**INFORME N° 00616-2020-SENACE-PE/DEAR**

ASUNTO : Evaluación del "Tercer Informe Técnico Sustentatorio del Estudio
de Impacto Ambiental de la Unidad Minera Acumulación
Yauricocha", presentado por Sociedad Minera Corona S.A.

FECHA : Miraflores, 13 de setiembre de 2021

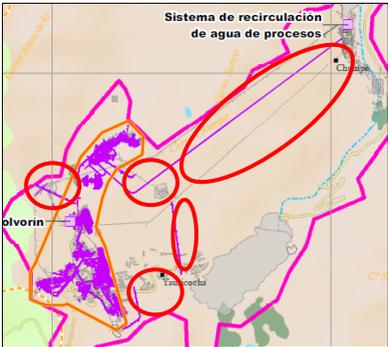
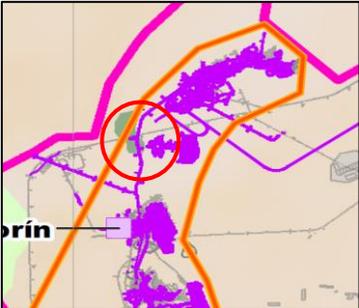
N°	ÍTEM	FUNDAMENTOS/SUSTENTOS	OBSERVACIONES	SUBSANACIÓN	ABSUELTO SI/NO
		<p><i>“actualmente el caudal de drenaje en la mina es de 350 l/s en promedio que drenan por el túnel Klepetko y Yauricocha y el nivel actual de las labores subterráneas es el Nv. 970 (3 935 m.s.n.m.). Producto del desarrollo de sus actividades en interior mina, se indica que la profundización desde el Nv. 970 (3 935 msnm) al nivel 1120 (3 785 msnm), incrementará en 18,50 L/s”.</i> Asimismo, en la página 78 del mismo informe, se indica que el impacto por afectación a la cantidad de agua subterránea está relacionada a la curva de abatimiento proyectada producto de las actividades relacionadas a la proyección de la profundización de la mina del nivel 970 (cota 3935 m.s.n.m.) hacia el nivel 1120 (cota 3785 m.s.n.m.), el mismo que alcanzaría un valor de 18,5 l/s. Además, en las conclusiones del Estudio Hidrogeológico en la UP Yauricocha del EIA 2019 (Folio 2978) se indica que <i>“Actualmente el caudal de drenaje en la mina es 310 l/s en promedio que drenan por el túnel Klepetko y Yauricocha el nivel actual de las labores subterráneas es el Nv 970 (3935 m.s.n.m.)”.</i> Asimismo, indica que <i>“El caudal proyectado para la profundización de las operaciones mineras desde el Nv 970 (3935 m.s.n.m.) al nivel 1120 (3785 m.s.n.m.), incrementará en 18,50 l/s”</i> (Folio 2979). Es decir que en total el caudal aprobado fue de 310 l/s más 18,5 l/s, haciendo un total de 328,5 l/s. Por ello, debe considerarse la variación de caudal aprobado del nivel 970 al nivel 1120 (18,5 l/s) como el caudal que no debe ser excedido por los objetivos y actividades del Tercer ITS Yauricocha, de manera que se cumpla con el supuesto de procedencia de un ITS</p>	<p>propuesto: Precisión del desarrollo de las labores subterráneas. En caso contrario, modificar, de ser necesario, el objetivo y los relacionados al mismo, de manera que producto del Tercer ITS Yauricocha no se generen impactos al agua subterránea.</p> <p>b) Sustentar y evidenciar que la longitud total aprobada en el EIA 2019 de las labores de profundización es la misma que la longitud de las labores que serán precisadas en este Tercer ITS Yauricocha y que dicha longitud fue evaluada en el modelo hidrogeológico del EIA 2019, de manera que demuestre que los impactos, producto de este objetivo, fueron evaluados en el EIA 2019. De ser necesario, modificar el objetivo y los relacionados al mismo, de manera que producto del Tercer ITS Yauricocha no se generen impactos al agua subterránea.</p> <p>c) Presentar un plano en planta y perfil, donde muestre las labores de profundización que se encuentran fuera del área de profundización aprobada en el EIA 2019, en donde incluya el nivel de</p>	<p>incremento del caudal de drenaje igual a 18,50 L/s. Asimismo, precisa que las labores subterráneas indicadas en el ITS se encuentran por encima del nivel 1120 y dentro del polígono de profundización evaluado en el EIA 2019, haciendo mención del capítulo 9.</p> <p>b) Presenta la Ilustración 8. 1 “Precisión de labores subterráneas”, en donde muestra las labores subterráneas para el Tercer ITS Yauricocha, así como las labores desarrolladas, asimismo, hace referencia de los Planos 9.4.2, 9.4.3, en los cuales muestra la vista en perfil de las labores propuestas para el Tercer ITS Yauricocha dentro del área de profundización; dichas labores se proyectan teniendo como límite el nivel 1120, nivel de profundización aprobado en el EIA 2019; asimismo, presenta el Plano 9.4.4 Vista isométrica de las labores subterráneas, en donde se aprecian las</p>

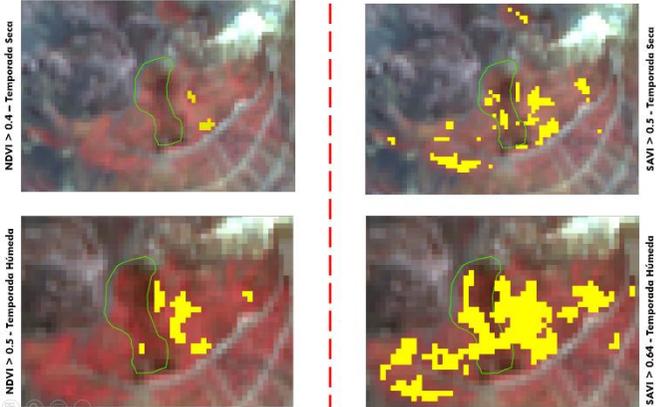
N°	ÍTEM	FUNDAMENTOS/SUSTENTOS	OBSERVACIONES	SUBSANACIÓN	ABSUELTO SI/NO
	(Folio 00800) (Página 8-154)	<p>embargo, al revisar el EIA 2019, se aprecian inconsistencias en la información presentada. Se aprecia que algunos de los bofedales presentados en el Tercer ITS Yauricocha no se ubican dentro del área de influencia ambiental directa (AIAD), por lo que técnicamente no forman parte del alcance de la evaluación del ITS y corresponde su inclusión en el mismo. Más aún, los cambios propuestos en el Tercer ITS Yauricocha se encuentran alejados de los mismos, por lo que no deberán ser incluidos como parte del ITS.</p> <p>Con respecto al denominado bofedal, Bo-15, el Titular presenta una extensión menor de lo que arrojó el análisis del índice de vegetación de diferencia normalizada (NDVI) y del índice de vegetación ajustado al suelo (SAVI) realizado por la DEAR Senace, con la finalidad de determinar la presencia y extensión, de manera referencial, de la vegetación de bofedal (Bo-15) en el área de estudio (ver imagen adjunta).</p> <p>Resultados obtenidos en el análisis NDVI y SAVI del Bo-15</p>	<p>Para el bofedal Bo-15, se deberá delimitar su mayor extensión, considerando de manera conservadora y en base al principio de prevención, los resultados obtenidos en el análisis NDVI y SAVI realizados por la DEAR Senace. El Titular deberá considerar la máxima extensión de este tipo de formación vegetal para su delimitación, de manera referencial, y sobre la misma desarrollar el sustento técnico y medidas de manejo que aseguren la no afectación de dicho bofedal, considerando los requisitos de procedencia para ITS: <i>"No ubicarse sobre, ni impactar cuerpos de agua, bofedales, (...) glaciar o fuente de agua"</i>, como se precisa en el literal c) del numeral 132.5 del artículo 132 del Reglamento Ambiental Minero, aprobado por el Decreto Supremo N° 040-2014-EM, modificado por el Decreto Supremo N° 005-2020-EM.</p> <p>Asimismo, el Titular deberá precisar las distancias en línea recta desde los ecosistemas frágiles identificados hacia los cambios propuestos en el Tercer ITS Yauricocha, sustentando técnicamente su no afectación. La información solicitada deberá ser coherente con la información que se</p>	<p>EIA 2019. En la Figura 8.3.4., se plasman todos los bofedales identificados en el área de estudio. Adicionalmente y debido al requerimiento del Senace, el Titular emplea los resultados obtenidos en el Informe N°00518-2021-SENACE-PE/DEAR, y realiza para el Tercer ITS Yauricocha un análisis de vegetación empleando dos (02) índices; el Índice de Vegetación de Diferencia Normalizada (NDVI) y el Índice de Vegetación Ajustado al suelo (SAVI) por sus siglas en inglés. La nueva delimitación de este bofedal (Bo-15) se realizó con la finalidad de asegurar la no afectación de este ecosistema frágil como consecuencia de los cambios propuestos en el Tercer ITS Yauricocha. La máxima extensión del bofedal Bo-15 asciende a 7,08 ha (ver Cuadro 8.3.3 del Capítulo 8), y sobre esta se ha realizado la evaluación de impactos del proyecto, dando como resultado que los cambios propuestos no afectarán a los bofedales identificados en el área de estudio (un total de 15 bofedales) ni al bofedal Bo-15, que</p>

N°	ÍTEM	FUNDAMENTOS/SUSTENTOS	OBSERVACIONES	SUBSANACIÓN	ABSUELTO SI/NO
		 <p data-bbox="353 751 689 775">Fuente: DEAR Senace 2021</p> <p data-bbox="353 815 1025 1023">Finalmente, considerando la observación 22, no se precisan las distancias en línea recta desde los ecosistemas frágiles identificados en el área de estudio respecto a los cambios propuestos en el Tercer ITS Yauricocha, esto con la finalidad de validar su no afectación, de acuerdo con lo establecido en la Resolución Ministerial N°120-2014-MEM-DM.</p>	<p data-bbox="1070 336 1541 392">presente en el capítulo de impactos del Tercer ITS Yauricocha.</p>	<p data-bbox="1574 336 1986 730">se encuentra próximo a las labores subterráneas. La máxima extensión del bofedal Bo-15 asciende a 7,8 ha, siendo esta información empleada de manera referencial y conservadora para el Tercer ITS Yaurirocha. El Titular presenta en el Cuadro 10.2.4 las distancias en línea recta desde los bofedales identificados en el área de estudio respecto a los componentes propuestos denle el Tercer ITS Yauricocha.</p>

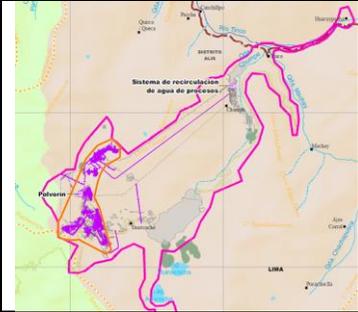
N°	ÍTEM	FUNDAMENTOS/SUSTENTOS	OBSERVACIONES	SUBSANACIÓN	ABSUELTO SI/NO
		<p>Al respecto, se debe indicar que, de la revisión del EIA 2019, en el ítem 4.3.2 "Profundización de mina", se indica que la memoria descriptiva, así como planos que muestran el detalle de las labores de profundización de mina, se adjuntan en el Anexo 4.7, en donde se muestra el Cuadro "Trabajos de profundización mina Yauricocha Nv. 970 (Cota 3935 msnm) al Nv. 1120 (Cota 3785 msnm)", que detalla las labores subterráneas a realizarse durante el periodo de un año, haciendo un total de 17 742 metros lineales; sin embargo, no se evidencia información que especifique, que este metraje declarado corresponda a un desarrollo anualizado para las labores subterráneas, que haya sido declarado solo para el primer año y que deba hacerse extensivo para cada año de operación de la unidad minera; de igual forma, de la revisión del Anexo 3.2.7 "Informe hidrogeológico e información complementaria" del EIA 2019, tampoco se puede evidenciar que dicho estudio haya considerado la totalidad del metraje anualizado para el tiempo de operación de la unidad minera.</p> <p>Adicionalmente, el Titular también indica en este ítem que no se modifica ningún supuesto utilizado para el modelo hidrogeológico presentado en el EIA 2019, por lo que no se generará ningún caudal adicional de drenaje, al que fue declarado en el EIA 2019; no obstante, de la revisión de dicho modelo se puede observar que el mismo si presenta diferencias respecto a la distribución y metraje de las labores consideradas para el Tercer ITS Yauricocha, como se muestra en las siguientes figuras.</p>	<p>de un objetivo de precisión, el Titular deberá limitar este objetivo a lo aprobado en el EIA 2019.</p> <p>Adicionalmente, el Titular deberá corregir la mención respecto que no se modifica ningún supuesto utilizado para el modelo hidrogeológico, toda vez que se evidencian diferencias respecto a la distribución y metraje de las labores subterráneas y en ese sentido, deberá demostrar que dichas diferencias no generarán ningún caudal adicional de drenaje, respecto a lo declarado en el EIA 2019, de manera que quede claramente sustentado que no habrán impactos adicionales a cuerpos de agua, conforme se establece en el numeral 132.5 del artículo 132 del Reglamento Ambiental Minero, aprobado mediante el Decreto Supremo N° 040-2014-EM, modificado por el Decreto Supremo N° 005-2020-EM.</p> <p>Finalmente, en vista de los requerimientos precedentes y en virtud del cumplimiento de los mismos, el Titular deberá ajustar, en caso corresponda, el alcance del objetivo de "Manejo y disposición de material estéril en el periodo 2021 – 2024" y el cronograma de las actividades del Tercer ITS Yauricocha, descrito en el ítem 9.7.6 "Cronograma".</p>	<p>hidrogeológica 4-4' donde se aprecia una proyección vertical de las labores hasta el Nivel 1120, concordante con el nivel expuesto del área de profundización de mina, el cual está detallado en el Mapa MM040-2013-AI-08 (Folio N° 1656) del EIA 2019. En tal sentido, y por todo lo expuesto, se puede concluir que el EIA 2019 describe y aprueba el desarrollo de labores subterráneas hasta el Nivel 1120 en la proyección de dicho polígono de profundización y por lo tanto considero las labores materia de precisión del Tercer ITS Yauricocha.</p> <p>Asimismo, respecto a la mención respecto que no se modifica ningún supuesto utilizado para el modelo hidrogeológico presentado en el EIA 2019, aclara, en concordancia con los argumentos expuestos en el párrafo anterior, que estos no se modifican dado que las labores a precisar se encuentran mayoritariamente dentro del área y volumen de profundización declarado y evaluado en el EIA 2019 y aquellas que están fuera de dicha área, se encuentran en niveles muy por</p>
